Dotyczy: Postępowania nr BZP.271.1.4.2024 dotyczącego wyboru wykonawcy robót dla wykonania zamówienia publicznego pn.: „Przebudowa ulicy Henryka Sienkiewicza w Świnoujściu”

Odpowiedzi na pytania

W odpowiedzi szczegół wykonania podsypki.

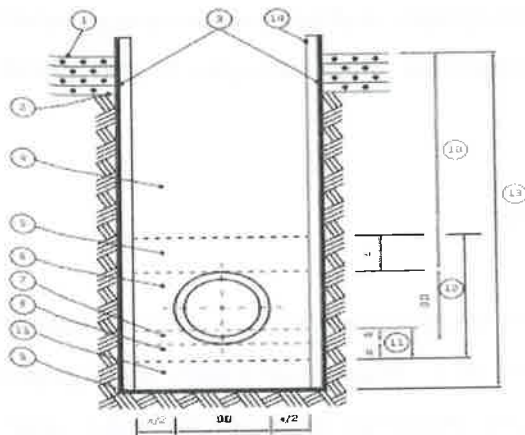
Dotyczy kanalizacji sanitarnej. Ani w opisie technicznym oraz w specyfikacji technicznej nie jest podana wysokość wykonania podsypki. Prosimy o udostępnienie ile ma wynosić podsypka dla rur kamionkowych.

Odpowiedź:

Informacje dotyczące wykonania podsypki opisano w ST_00.05.02
